**POTENZIAMENTO PARCO EOLICO PARTINICO - MONREALE**

**PROGETTO DEFINITIVO**

**RISPOSTE ALLE RICHIESTE DI INTEGRAZIONE DEL MATTM**  
**Nota DVA. Registro Ufficiale U.0028904.20-12-2018**  
**RELAZIONE TECNICO DESCRITTIVA**

Figura 3.2: Sezione longitudinale con ubicazione delle canalette in legno.

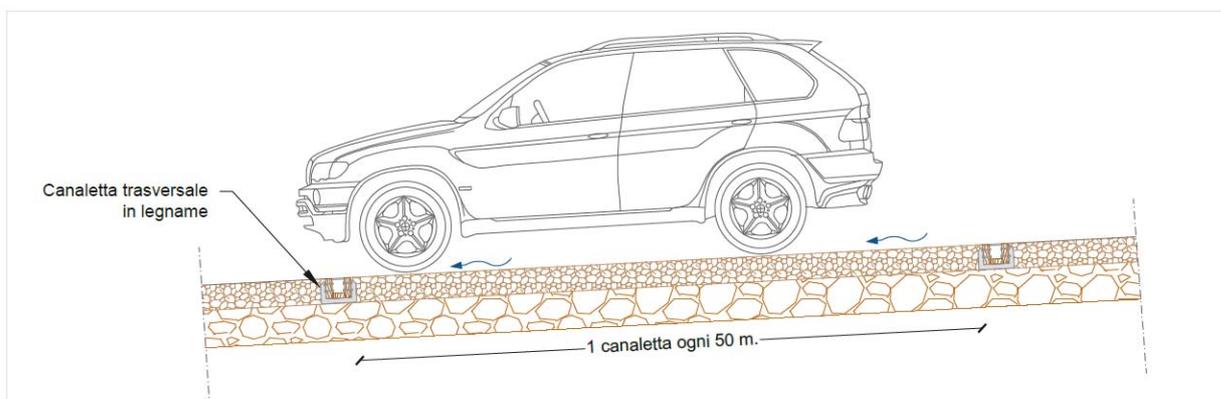
Fornire le opportune controdeduzioni a tutte le osservazioni e pareri pervenuti.

Nel caso in esame, nei tratti di utilizzo, si è deciso di installare una canaletta ogni 50-60

**m.**

L'orientamento scelto è di 30° rispetto alla perpendicolare dell'asse stradale, per evitare che le ruote gravino contemporaneamente sul manufatto e per conferire una pendenza trasversale alla canaletta. La pendenza trasversale delle canalette deve infatti garantire lo smaltimento del deflusso prodotto dal tratto di strada sotteso ed evitare la deposizione almeno del materiale più fine. A tale scopo la pendenza non è inferiore al 3-4%.
